zur Sitzung des Gestaltungsbeirats (GBR)

am Freitag, 14.10.2022, Forum am Schlosspark, Silchersaal

TOP 1 Bauvorhaben „Mathildenstraße 19“, Innenstadt
Wieder vorlage, zuletzt beraten am 22.07.2022

Neubau Studierendenwohnungen

Beratung im Gestaltungsbeirat am 22.07.2022

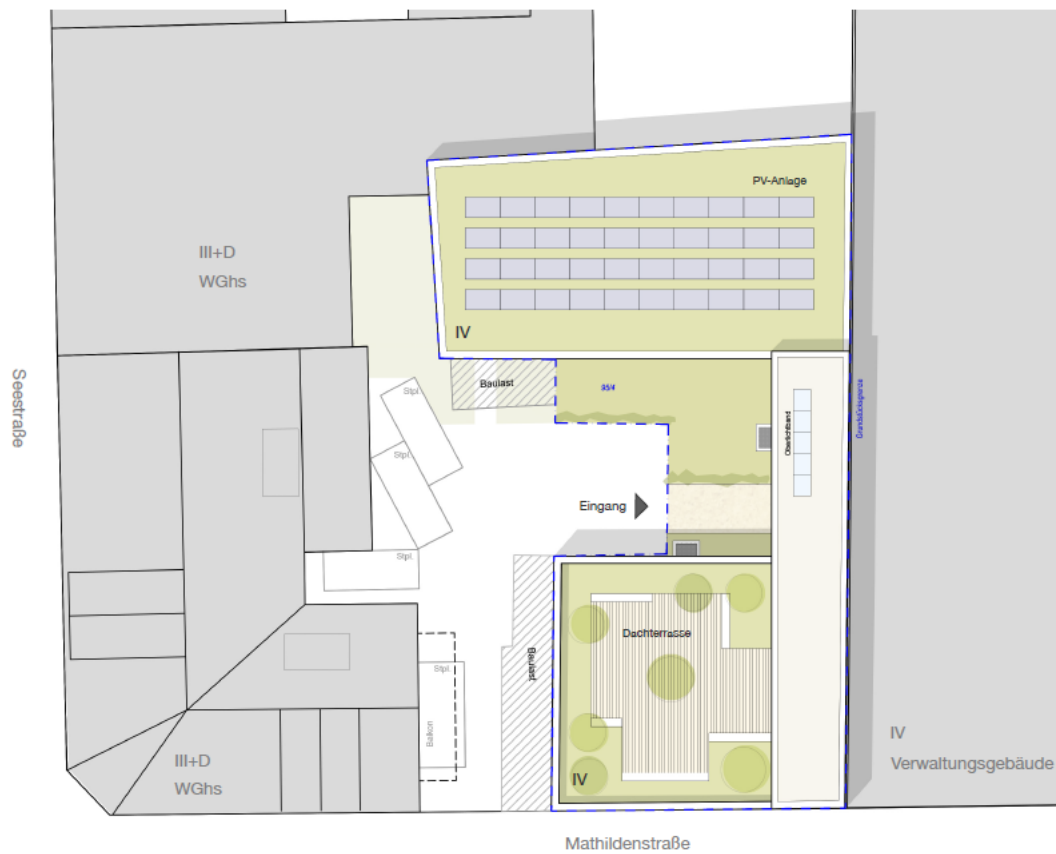
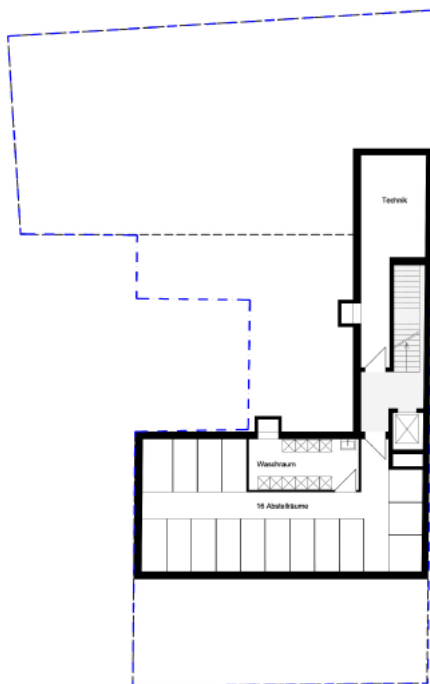
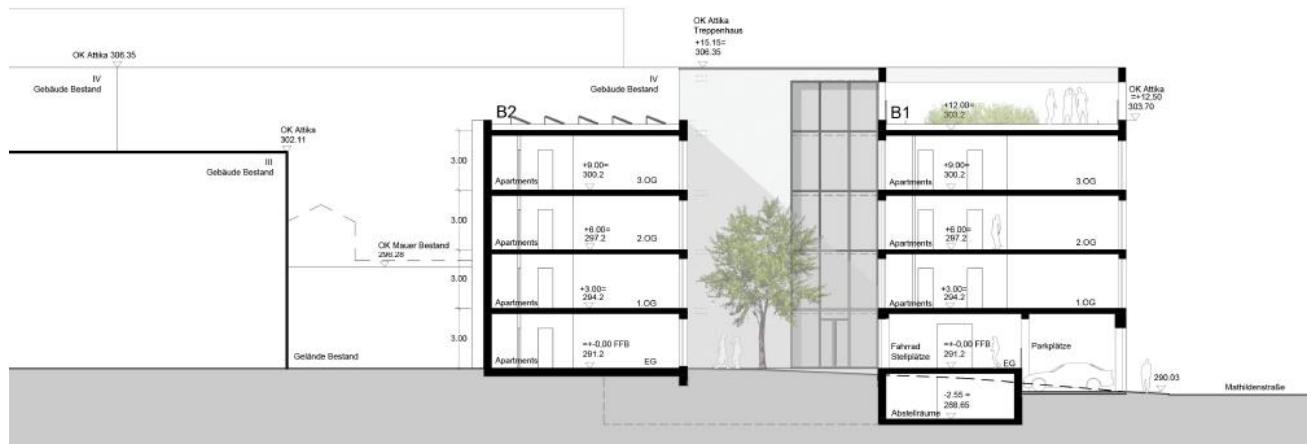
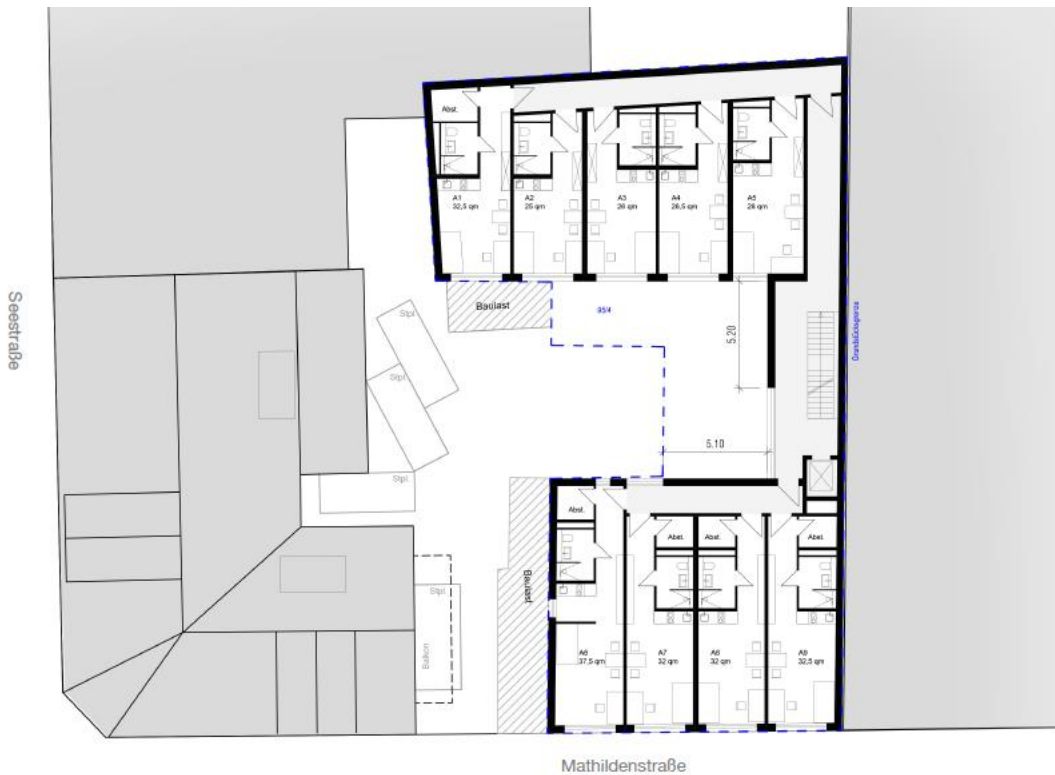
Der Entwurf sieht eine fast vollständige Überbauung des Grundstückes vor, gegliedert in ein Vorder- und Hinterhaus. Die vorgeschlagene Nutzung mit Studierendenwohnungen ist prinzipiell vorstellbar, das vorgeschlagene hohe Maß der Nutzung und die daraus resultierenden Nutzungsverteilungen werden jedoch kritisch beurteilt.

Im Erdgeschoss orientieren sich offene Stellplätze zur Straße, die eine wünschenswerte Aufwertung des Straßenraumes und eine entsprechende Adressbildung zur Straße unmöglich machen. Stattdessen wird der Eingang im Hof angeordnet und ist nur bei Übernahme diverser Baulasten durch den Nachbarn realisierbar. Es wird angeregt, den Gemeinschaftsraum aus dem schlecht belichteten Erdgeschoss des Hinterhauses an die Straße zu versetzen und so den öffentlichen Straßenraum mit einer Nutzung zu beleben, die mit dem Studierendenwohnen in Verbindung steht. Umgekehrt könnten die PKW-Stellplätze in die lichtarme Erdgeschosszone des Hinterhauses verlegt werden.

Die in den Obergeschossen und auch im Hinterhaus angebotenen sehr schmalen und sehr tiefen, nach Süden orientierten Apartments werden dem Anspruch eines gut belichteten, qualitativollen Wohnens nicht gerecht und sind der hohen Ausnutzung geschuldet. Die langen, dunklen Flure beeinträchtigen zusätzlich die Wohnqualität. Es wird empfohlen, die Wohneinheiten entsprechend zu reduzieren und die Erschließung zu überprüfen. Wünschenswert wäre es, dass sich die Geschossigkeit in die Nachbarschaft einfügt. Gleichzeitig ist diese aber mit der Belichtung des Hinterhauses in Einklang zu bringen. Es ist daher über eine gewerbliche Nutzung (z. B. Co-Working) im Hinterhaus nachzudenken.

In der weiteren Bearbeitung sollte auch die Haltung zum westlichen Nachbarn aufgezeigt werden, bei dem die Fenster und Balkone in den Zwischenraum zwischen Bestand und Neubau orientiert sind.

Im vorgelegten Entwurf ist der Stellplatznachweis für PKWs wie auch für Fahrräder noch nicht gelöst. Die GRZ ist überschritten und bedarf einer Anpassung. Es wird angeregt, eine Überprüfung der baurechtlichen Rahmenbedingungen (inkl. Brandschutz) vorzunehmen.

Der Gestaltungsbeirat empfiehlt eine Weiterentwicklung des Projektes unter den vorgenannten Aspekten und bittet um eine Wiedervorlage.

Aktuelle Planung vom 20.09.2022

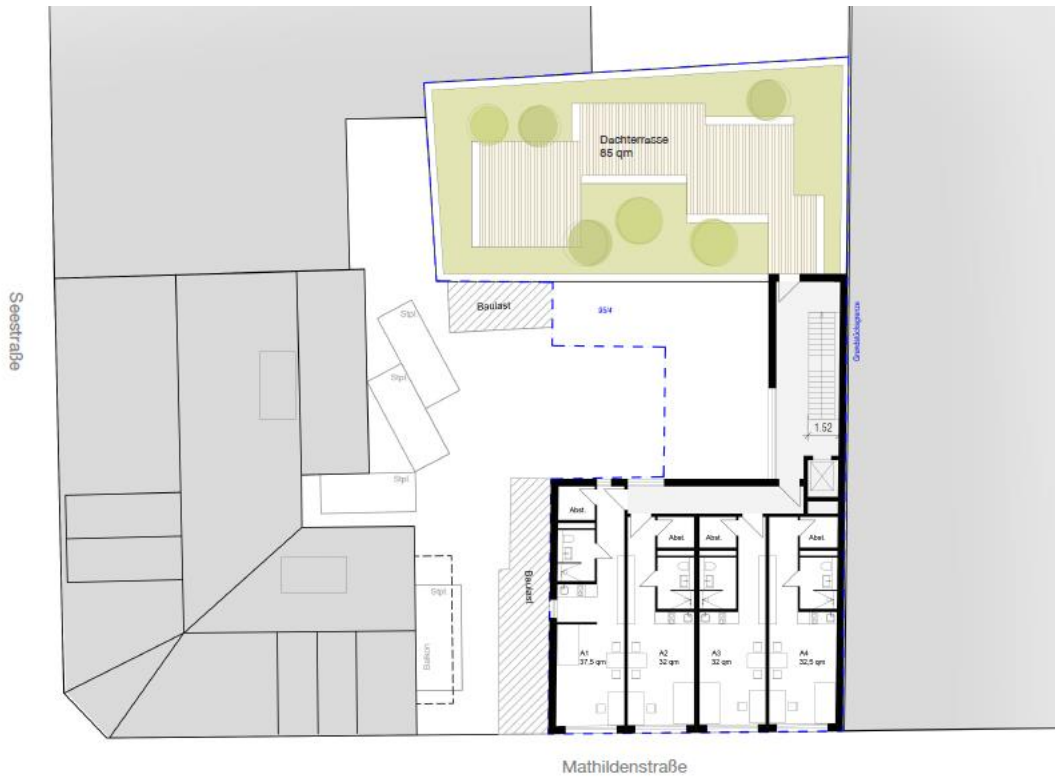
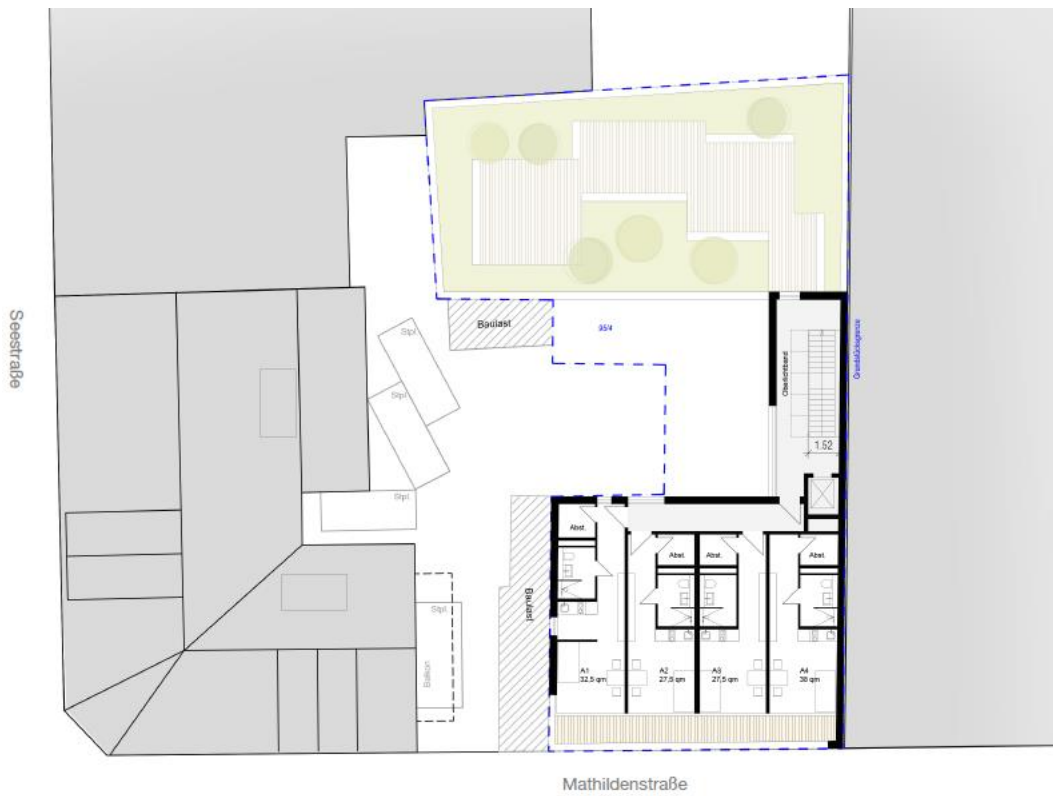
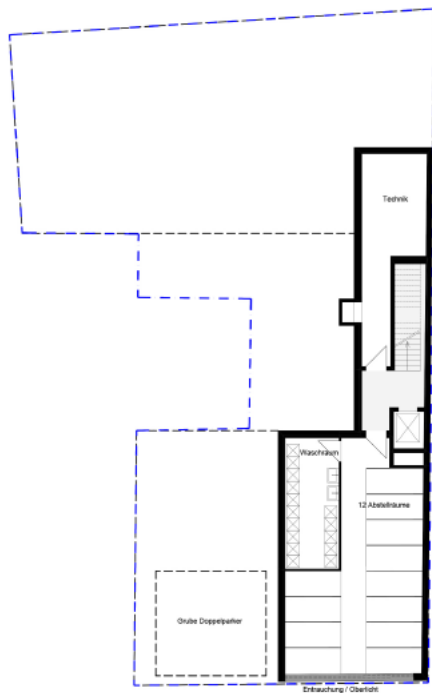
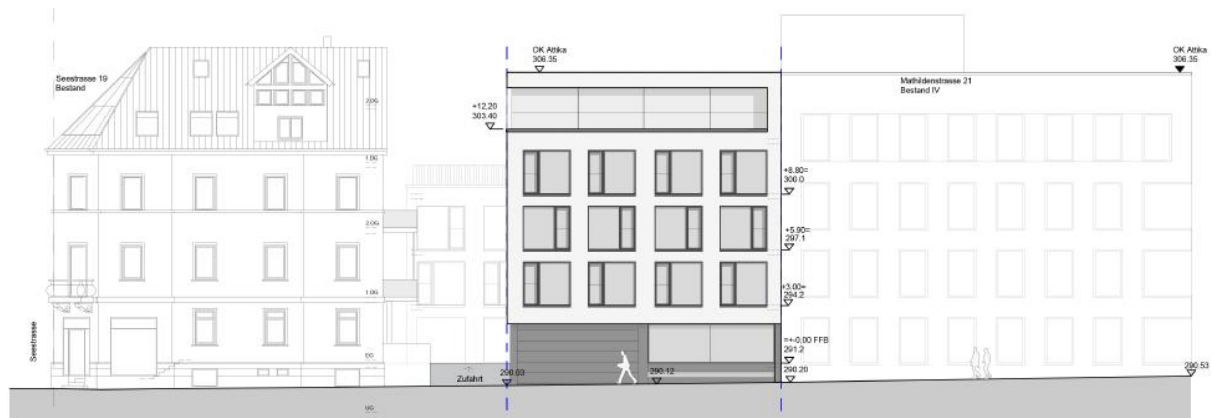
Der Gestaltungsbeirat begrüßt weiterhin den Ersatz der Bestandsbebauung durch einen Neubau mit Studierendenwohnungen. Bei der Begutachtung des Bauvorhabens wurde jedoch erneut deutlich, dass die geplante Dichte der Bebauung auf dem Areal zu hoch ist. Zudem ist eine Beurteilung des Bauvorhabens ohne eine konkrete Abklärung der wesentlichen baurechtlichen Fragestellungen (z. B. notwendige Anzahl der Stellplätze, Nachweis des Erhalts einer ausreichenden Belichtung der Nutzungen in den Nachbargebäuden, Umgang mit den Baulasten sowie den Anforderungen des Brandschutzes) nur eingeschränkt möglich. Es bleibt somit unklar, ob das Aufgreifen einzelner Aspekte aus der ersten Beratung überhaupt

Im Entwurfsvorschlag der Wiedervorlage wurde der hintere Gebäudeteil um ein Geschoss reduziert und mit einer Dachflächengestaltung ergänzt. Dafür wurde beim Vorderhaus ein zurückgesetztes 5. Obergeschoss mit einer gerahmten Dachterrasse ergänzt, sodass es mit gleicher Trauflinie an das östliche Verwaltungsgebäude angeschlossen werden kann. Die Garagen zur Straße wurden zu Doppelparkern zusammengefasst, der Gemeinschaftsraum sichtbar zur Mathildenstraße orientiert. Die Zahl der Wohneinheiten wurde von 31 auf 30 reduziert. Dennoch erscheint die Dichte nach wie vor zu hoch, was sich auch in dem überhöhten Maß der Nutzung (GFZ 3,4 statt 3,0 aus dem Bebauungsplan) widerspiegelt.

Die Belichtung im Hinterhaus bleibt durch das nunmehr fünfgeschossige Vorderhaus für Wohnzwecke ungenügend. Die Wohnqualität in den unteren Geschossen ist weiterhin unzureichend. Es wird daher nochmals empfohlen, im 1. Obergeschoss eine gewerbliche Nutzung (z. B. Coworking-Spaces) vorzusehen und im 2. Obergeschoss anstelle der 1-Zimmer-Apartments einen anderen Wohntyp (z. B. Studierenden-WG) anzubieten, um den langen und dunklen Erschließungsgang an der Nordseite zu vermeiden.

Der vorgeschlagenen Anordnung der Stellplätze als Doppelparker mit Garagentor zur Straße bietet keine ausreichende Gestaltqualität und Funktionalität an dieser Schnittstelle zum öffentlichen Raum. Neben der abweisenden Wirkung ergibt sich durch diese Lösung ein Konflikt mit einer wichtigen Fahrradverbindung in der Mathildenstraße. Zu beiden Seiten befindet sich hier ein Fahrradschutzstreifen, der durch die auf Einfahrt wartenden Fahrzeuge blockiert werden würde. Zudem wären Fahrradfahrerinnen und Fahrradfahrer durch ausfahrende Fahrzeuge gefährdet. Aufgrund des großen Konfliktpotentials zwischen der Stellplatznutzung, dem Radverkehr und dem motorisierten Individualverkehr in der Mathildenstraße wird die Empfehlung wiederholt, die Stellplätze im Erdgeschoss des Hinterhauses zu positionieren.

Hinsichtlich der Adressbildung bietet der Gemeinschaftsraum zur Straße nun eine wohltuende Belebung des öffentlichen Raums, die durch die Verlagerung des Eingangs vom Hof an die Straße noch unterstrichen werden könnte. Allerdings verschlechtert das fünfgeschossige Treppenhaus an der Ostseite die Belichtung der Räume des angrenzenden Gebäudes Mathildenstraße 21 deutlich. Durch die Integration des Treppenhauses in das Vordergebäude könnte die Höhe des Zwischenbaus reduziert und zudem ein abgestufter Übergang zum Hinterhaus erzeugt werden.

Die durch das Bauvorhaben entstehende fünfgeschossige Brandwand an der westlichen Grundstücksgrenze stellt für die Bewohnerinnen und Bewohner des Gebäudes in der Seestraße 19 eine deutliche Veränderung ihres Wohnumfeldes dar, da sich an dieser Seite Balkone von Wohneinheiten befinden. Diese Nachbarschaft muss in die weiteren gestalterischen Überlegungen einbezogen werden.

Hinsichtlich der architektonischen Gestalt kann der Gestaltungsbeirat den Vorschlag nachvollziehen, das 5. Obergeschoss des Vorderhauses aus der Straßenflucht zurückspringen zu lassen und mit einer Rahmung der Dachterrasse zwischen den unterschiedlichen Traufhöhen der westlichen und östlichen Nachbarn zu vermitteln. Der Rücksprung des Geschosses sollte jedoch deutlicher ausfallen, um der Dachterrasse eine höhere Aufenthaltsqualität zu verleihen. Der ausformulierte Sockel des Erdgeschosses wird im Zusammenhang mit den angrenzenden Gebäuden kritisch gesehen. Es sollte eine gestalterische Verwandtschaft bzw. Angleichung an die Nachbargebäude gesucht und auf eine eigenständige Ausformulierung des Sockels verzichtet werden.

Der Gestaltungsbeirat empfiehlt, zuerst die Dichte der Bebauung auf dem Areal zu reduzieren und die baurechtlichen Belange zu klären, bevor die Weiterentwicklung des Bauvorhabens mit den Hinweisen aus der Sitzung des Gestaltungsbeirats sowie eine Wiedervorlage vorgenommen wird.
